REPÚBLICA DE PANAMÁ
MINISTERIO DE AMBIENTE

RESOLUCIÓN DEIA-IA- 087 - 2024
De 16 de Dic de 2024

Por la cual se aprueba la solicitud de evaluación del Estudio de Impacto Ambiental (EsIA), Categoría II, correspondiente al proyecto **URBANIZACIÓN EL NARANJAL**, cuyo promotor es la sociedad **MALAVE BROS, S.A.**

PLANTA DE CAJON PLUVIAL 1 SOBRE CALLE PRIMERA
ESCALA 1:1000

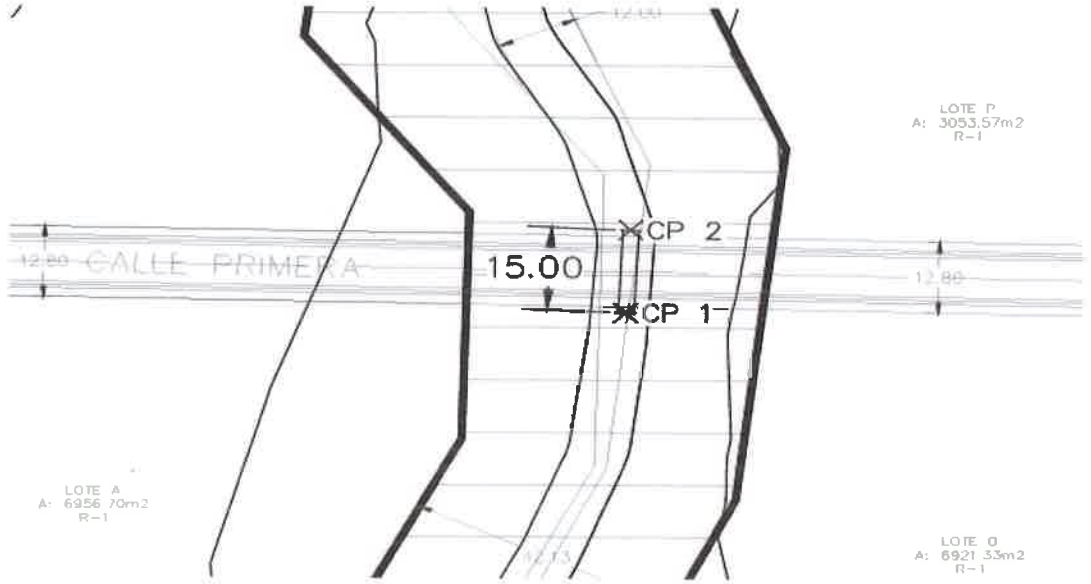
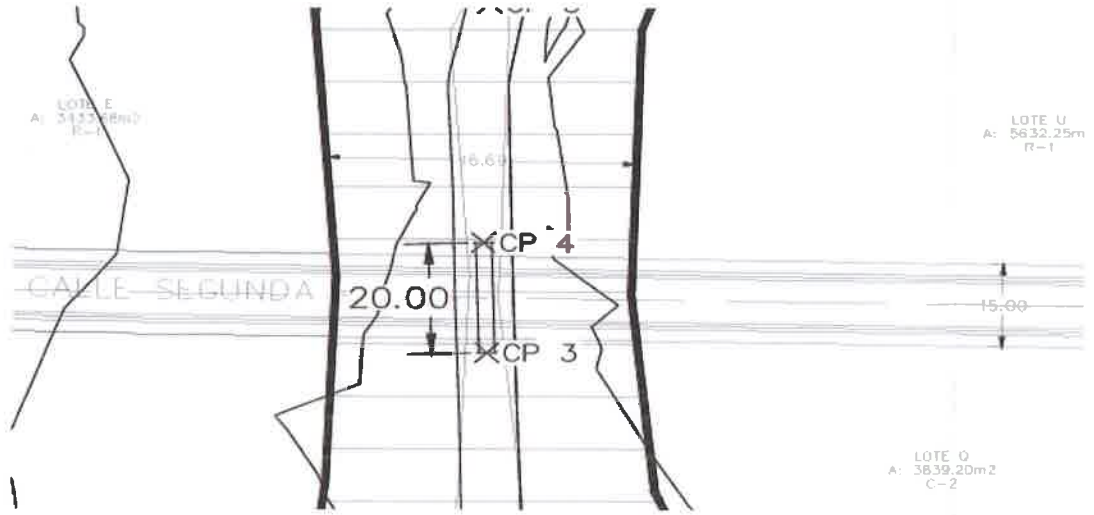
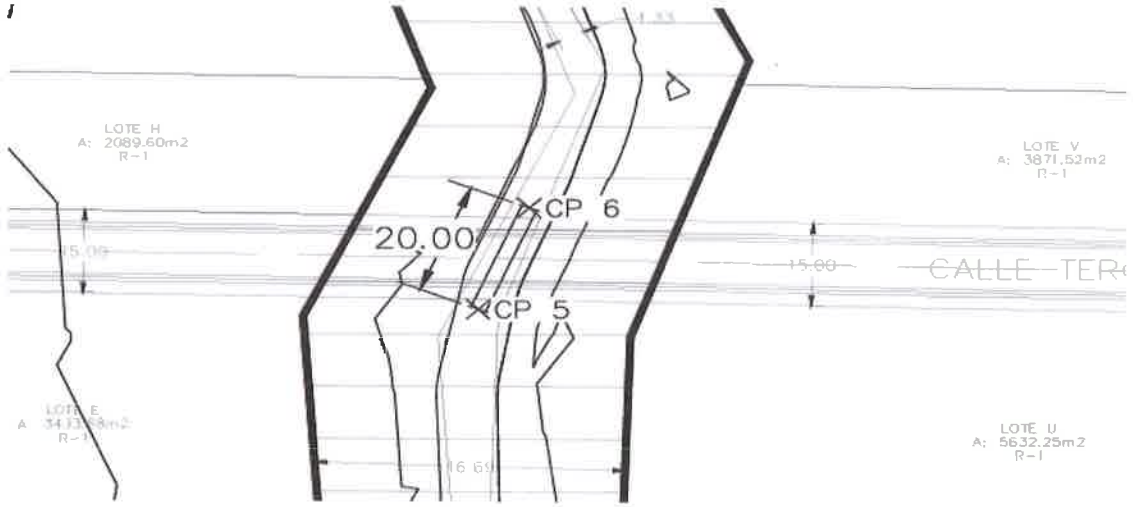
a. Describir detalladamente el tipo de obras y actividades a realizar (*Cajones*), con sus respectivas coordenadas UTM (*polígono de los cajones*). Detallar mediante planos.

B. Describir detalladamente el tipo de obras y actividades a realizar (cajones), con sus respectivas coordenadas UTM (polígono de los cajones). Detallar mediante planos.

- **Al subpunto (b),** el cual hacía referencia a describir detalladamente el tipo de obras y actividades a realizar (cajones), en su respuesta a el promotor indica "*En cuanto al tipo de obra en el que consiste (cajones) serán tres cajones estructurales de concreto armado de una sección cuadrada, diseñado bajo las normas estipuladas del M.O.P (cajón 1008), adjunto plano, entre las actividades podemos resaltar: Desvío de flujo, Limpieza del área donde se ubicará el cajón, Conformar el área de la huella del cajón, Armado y vaciado de losa inferior con sus respectivas vigas de amarre y soporte, Armado y vaciado de paredes del cajón, Colocación de formaleta, armado y vaciado de losa superior del cajón, Armado y vaciado de las aletas del cajón, Limpieza del área de la huella del cajón, mediante el retiro de material excedente, Retorno del flujo desviado a su origen, Limpieza y restauración del área utilizada en flujo temporal*". (ver fojas 230 a la 233 del expediente administrativo).

- Cajón N° 2, ubicado sobre calle segunda en las coordenadas UTM, identificadas como:
  Punto CP 3, N 879046.78 - E 523648.22
  Punto CP 4, N 879066.77 - E 523647.67

- Cajón N° 3, ubicado sobre calle segunda en las coordenadas UTM, identificadas como:
  Punto CP 5, N 879110.26 - E 523648.46
  Punto CP 6, N 879128.77 - E 523656.02

PLANTA DE SECCIONES MOVIMIENTO DE TIERRA

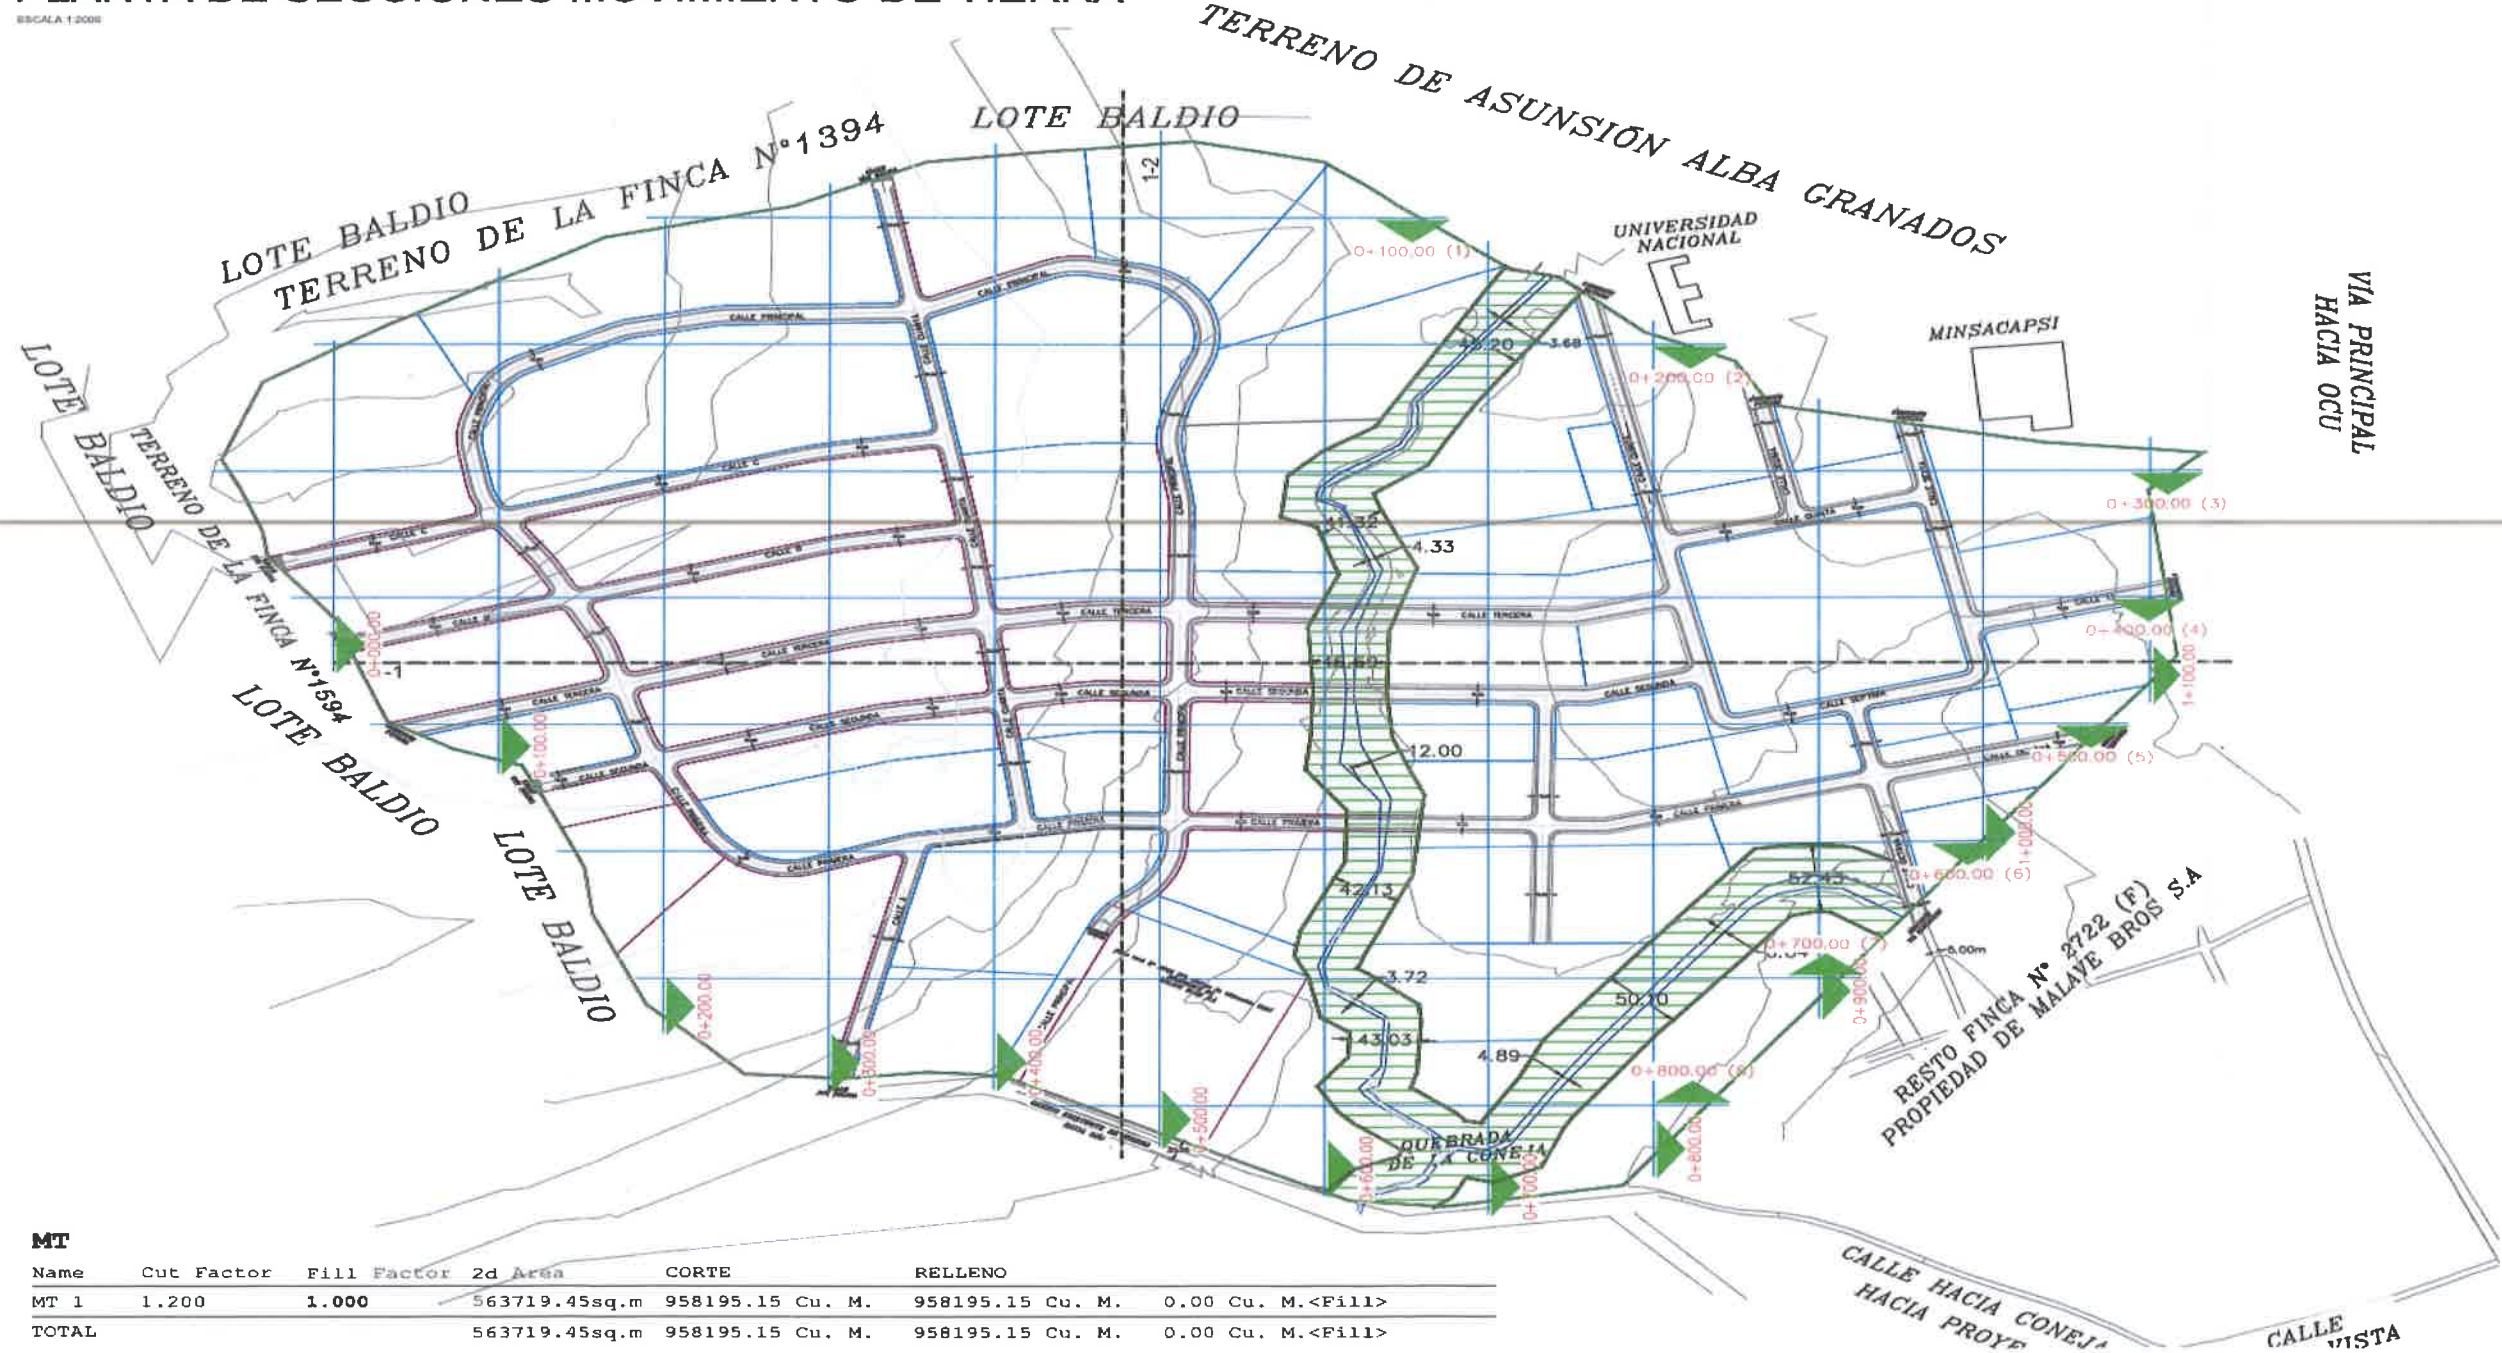
a. Presentar planos de los perfiles de corte y relleno, donde se establezca: el volumen de movimiento de tierra a generar en el proyecto y volumen de material de relleno e indicar los niveles seguros de terracería.

- **Respecto a la pregunta 4**, el promotor da respuesta a cada uno de los subpuntos solicitados de forma siguiente:
  - **Al subpunto (a),** el cual hacía referencia en presentar los planos donde se establezca los perfiles de corte y relleno, el promotor en su respuesta aporta planos de los perfiles de corte y relleno, donde se establece: el volumen y movimiento de

UBICACIÓN DE CAJONES, TANQUE DE AGUA Y PTAR

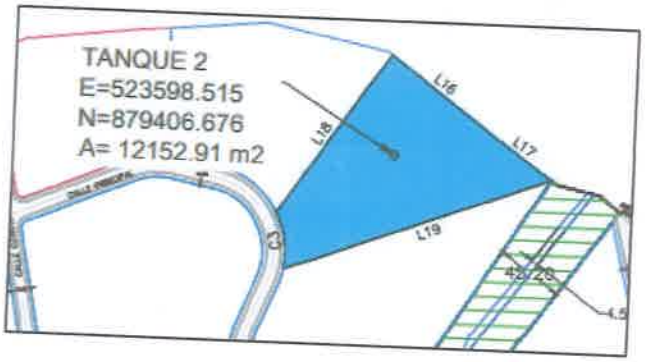
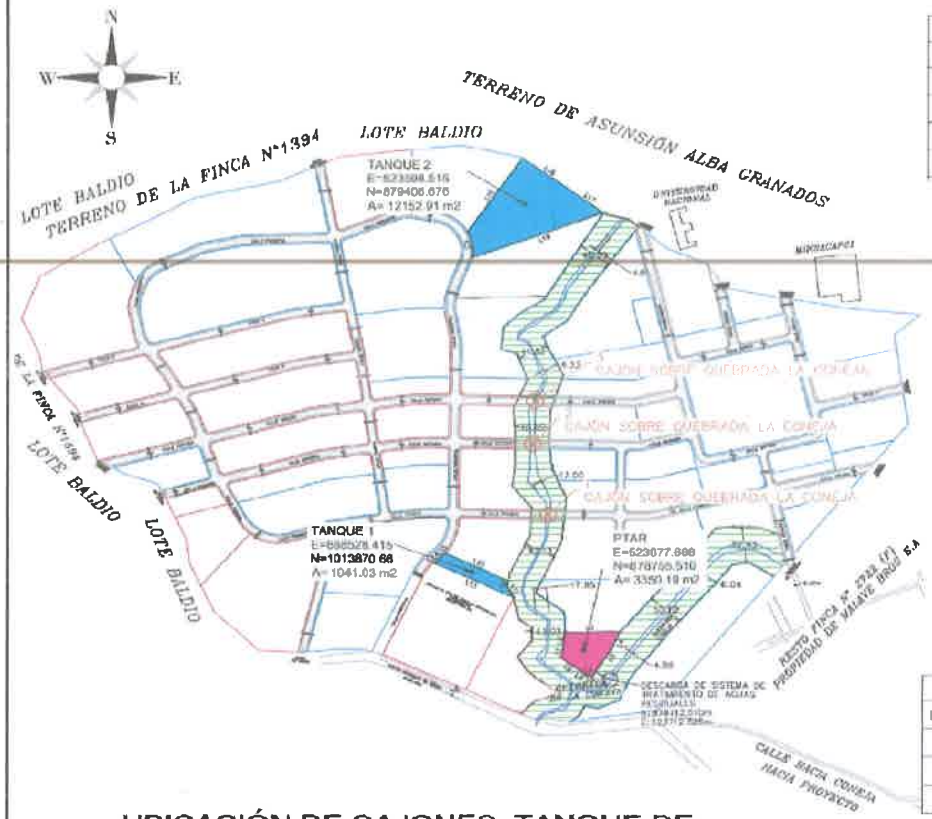
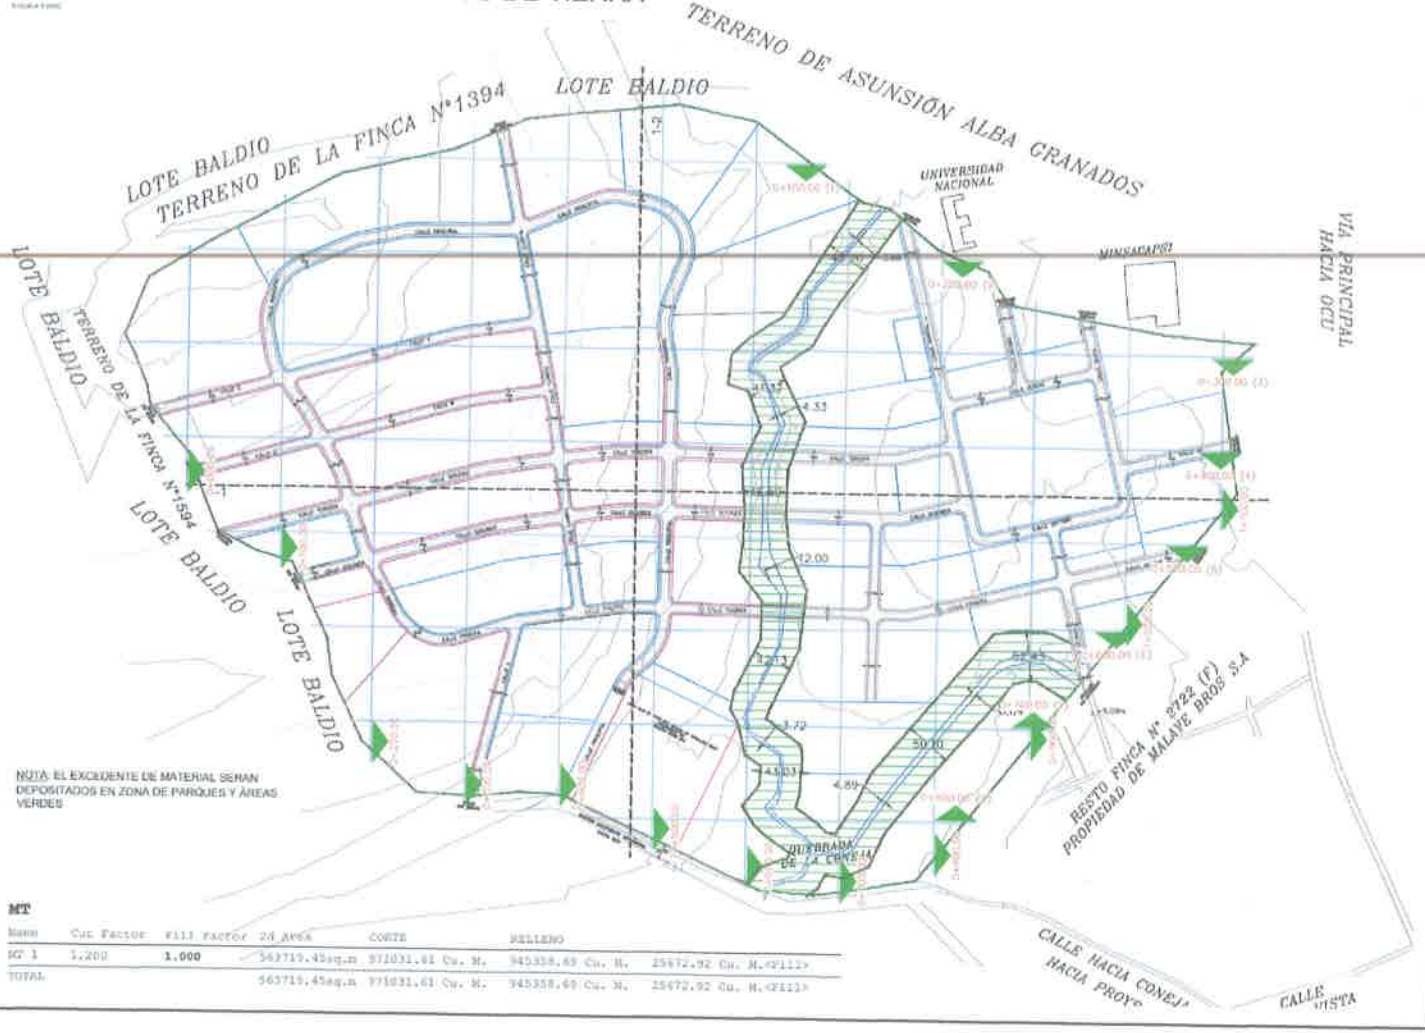
A. Presentar las coordenadas de ubicación de los tanques para agua potable.

- **Respecto a la pregunta 3,** el cual hacía referencia en aportar las coordenadas de ubicación del tanque para agua potable. El promotor aporta las coordenadas solicitas. Además, presenta un plano general donde se visualiza la ubicación del mismo. Las mismas fueron verificadas por DIAM, mediante MEMORANDO-DIAM-0463-2024. (ver fojas 219 a la 220 y 267 a la 268 del expediente administrativo).

Seguidamente imagen que muestra la ubicación y las coordenadas de los dos tanques para almacenar agua potable. Además, plano general donde se ubican.

Sitio de ubicación y Superficie: 3,350.19 m^2

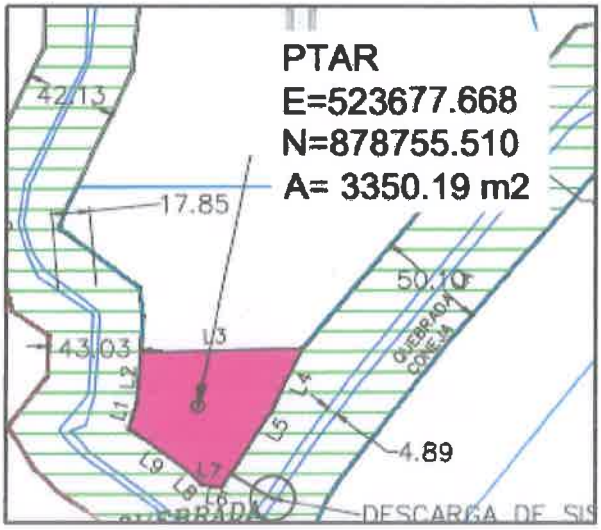
5. En la página 71 del EsIA, en el punto **5.0 Descripción de Proyecto,** señala: "*Construcción de la PTAR y sus sistemas (captación y descarga): consiste en la construcción de una planta de tratamiento de aguas residuales, con todos los sistemas que le permita captar las aguas de los macro lotes, tratarlas y descargarlas*". Sin embargo, no se indica dónde estará ubicada la PTAR. Por lo que se solicita:

d. Memoria técnica de la PTAR, donde los parámetros de diseño, capacitad, entre otros.
   e. Indicar normas de cumplimento y el manejo y disposición final del lodo generado por la Planta de Tratamiento de Aguas Residuales en la fase de operación del proyecto.

f. Aportar Plan de Contingencia a establecer para la Planta de Tratamiento de Aguas Residuales en la etapa de operación del proyecto.
   g. Presentar análisis en donde se garantice que el cuerpo receptor tiene las condiciones necesarias para recibir las aguas tratadas de la PTAR y permita el libre flujo de las aguas.

- **Respecto a la pregunta 5**, el promotor da respuesta a cada uno de los subpuntos solicitados de forma siguiente:
  - **Al subpunto (a y b),** el cual hacía referencia en la ubicación y superficie de la PTAR y el alineamiento para el punto de descarga, el promotor señala "*En primera instancia debemos dejar claro que este estudio no contempla la construcción ni operación de la planta de tratamiento, ya que solo se realizara la adecuación de la terracería, la lotificación, la construcción de la vialidad (cajones), establecimiento de los sistemas eléctricos y de comunicaciones, sanitario, pluvial y acueducto. Por lo tanto, seguidamente cuadro de coordenadas donde se debe ubicar la PTAR y su punto de descarga, para lo cual se debe obtener los permisos pertinentes y en materia ambiental una nueva herramienta ambiental*
    El punto de descarga se llegará mediante tubería que tendrá aproximadamente 25 metros lineales, pero aclaramos que esto se tramitará en su momento en una nueva herramienta ambiental. Adicional en el gráfico adjunto presentamos las coordinadoras del punto de descarga. Todo para tomar en cuenta al presentar la nueva herramienta ambiental en la cual se incluyan los detalles de la PTAR". (ver fojas 208 a 210 del expediente administrativo).

PLANO PARCIAL-SERVIDUMBRE HIDRICA

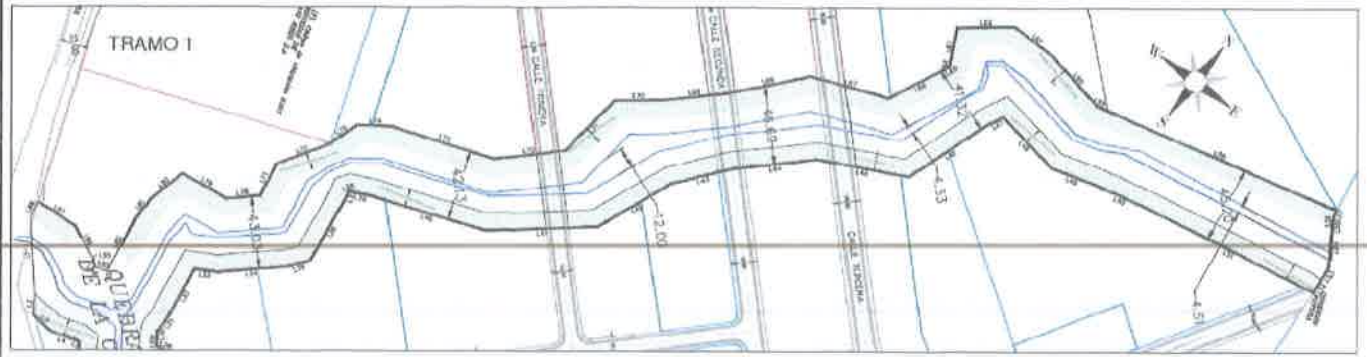
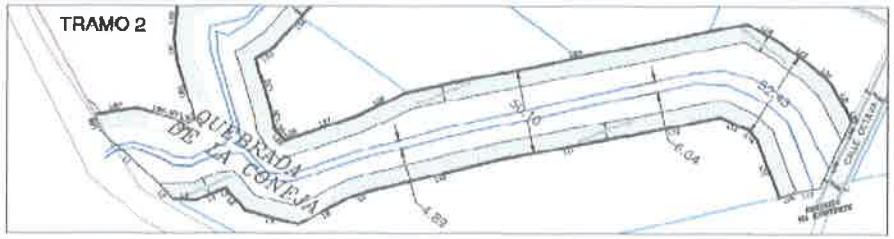
D. Presentar plano del polígono del proyecto donde se visualice de manera clara las fuentes hídricas con su respectivo ancho correspondiente a las

servidumbres hídricas y áreas de protección, en concordancia con la ley 1 de 3 de febrero de 1994.
